**Avis délibéré de la mission régionale d'autorité  
environnementale (MRAe) de Normandie sur la  
révision n° 3 dite « allégée » du plan local  
d'urbanisme intercommunal (PLUi) de  
Lintercom Lisieux - Pays d'Auge - Normandie,  
Communauté d'agglomération Lisieux Normandie  
(14)**

n° : 2020-3631

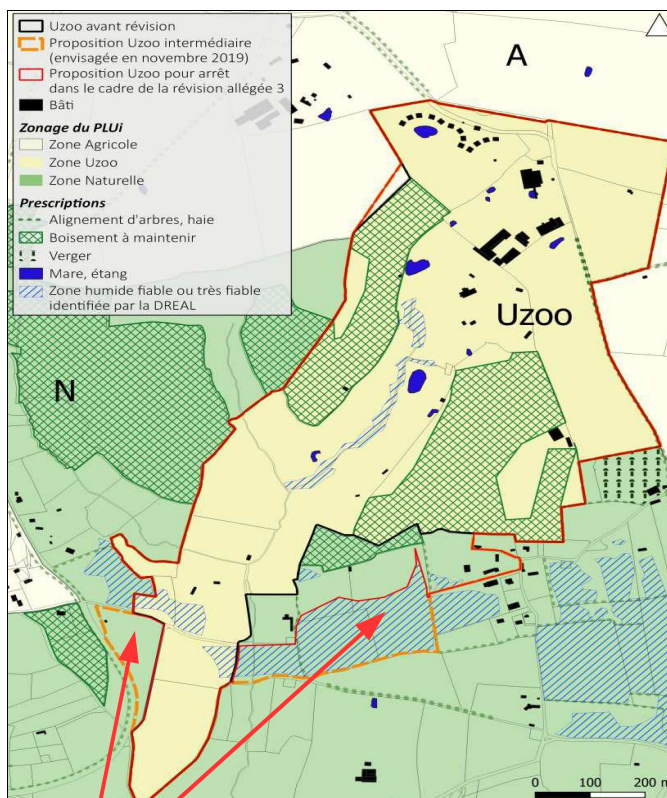
Aussi convient-il de souligner l'intérêt de la démarche d'évaluation environnementale mise en œuvre dans le cadre de la révision dite « allégée » du PLUi qui a eu pour effet de limiter l'extension du périmètre de la zone « Uzoo » au détriment de la zone naturelle « N », à un peu moins de 5,8 ha, au lieu de 11,4 ha comme envisagé dans la proposition initiale soumise à l'examen au cas par cas par l'autorité environnementale. Comme le précise le tableau de la page 19, le projet de zonage retenu fait ainsi passer la superficie de la zone « Uzoo » de 62,4 ha à 68,1 ha, au lieu de 73,8 ha.

Néanmoins, bien que le prélèvement opéré sur la zone naturelle soit pratiquement réduit de moitié par rapport au besoin initial exprimé, et même si le droit à construire y est encadré par les modifications apportées à la partie réglementaire, l'autorité environnementale considère que l'extension de la zone « Uzoo », c'est-à-dire la superficie susceptible d'être impactée par une artificialisation des sols même limitée et/ou ponctuelle, reste significative.

***L'autorité environnementale recommande de décrire le contenu des divers scénarios envisagés au regard des besoins en équipements du parc, afin notamment de mettre en évidence l'impossibilité de répondre aux besoins de développement des activités du parc zoologique du Cerza dans son emprise actuelle de 62,4 ha ; elle recommande de préciser également à quelle échéance les besoins de son développement sont assurés par le choix retenu.***
